**CONCURSO PUBLICO FEPI-PGBS-CP-003-2020**  
**“RECAVA DE CANAL DE RIEGO Y REHABILITACIÓN DE OBRAS HIDRÁULICAS DE LA**  
**INFRAESTRUCTURA DE RIEGO DE PALMAR SUR, CANTÓN DE OSA, PUNTARENAS**  
**(TERCERA ETAPA DEL PROYECTO)”**

**ACLARACIÓN N°5**

Como resultado de la visita preoferta del Concurso Público FEPI-PGBS-CP-003-2020, se detallan las siguientes aclaraciones sobre el proyecto:

Figura 2. Detalle de secciones transversales para canal de riego. SENARA, 2020

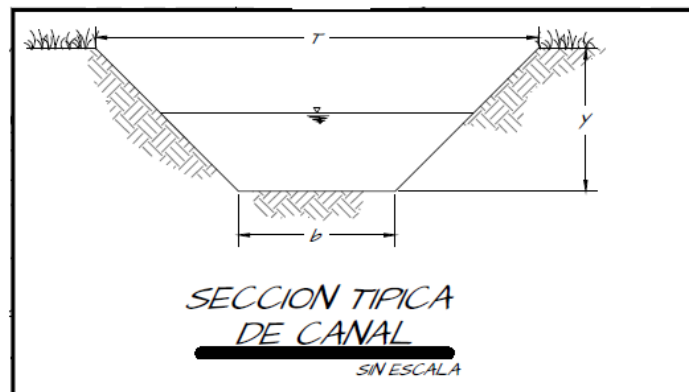
1. **Recava y limpieza de canal principal de riego:** Se indica que debe retirarse todo aquello que represente un obstáculo para el libre flujo del agua, así como también reconformar los taludes y el fondo del canal para obtener las secciones transversales contenidas en los planos suministrados en una longitud cercana a los 14 km. De acuerdo con el diseño elaborado por SENARA, el canal de riego a intervenir se compone de tres tramos con sección transversal constante, mismos que deberán tener las dimensiones mostradas en la **Figura 2**.

SECCIONES DEL CANAL					
ESTACION INICIO	ESTACION FINAL	SECCION	BASE (b)	BOCA (T)	ALTURA (y)
0+000	4+113	1	15	25	4
4+113	10+863	2	10	20	3
10+863	13+770	3	7	10	2

Figura 3. Vista transversal de transición a la salida de puente canal n°5. SENARA, 2020

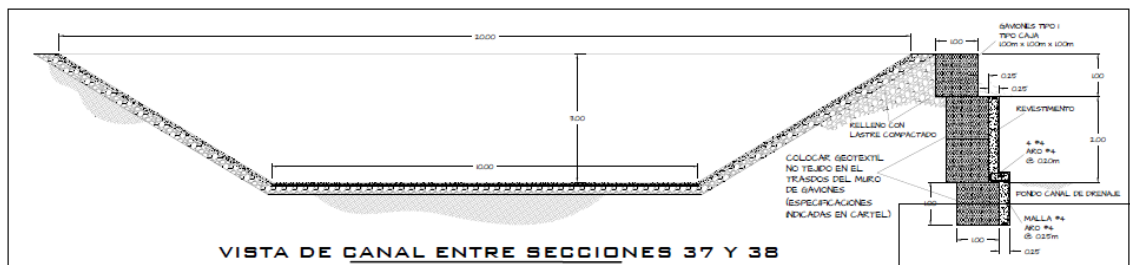
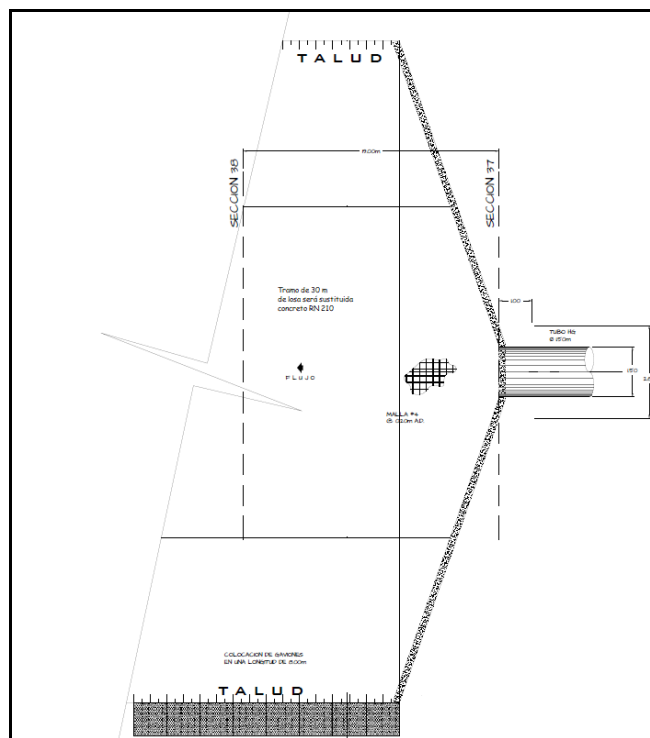
3. **Construcción de obras de protección en puente canal n°5:** Los trabajos que se deben ejecutar en el Puente Canal n°5 contemplan la construcción de un muro de gaviones para protección de un talud, la sustitución de una sección de 30 m de la losa de fondo del canal y el mejoramiento del revestimiento de los taludes del canal en la zona de transición a la salida del puente tubo existente. La **Figura 3** y la **Figura 4** muestran de forma gráfica el alcance previsto.
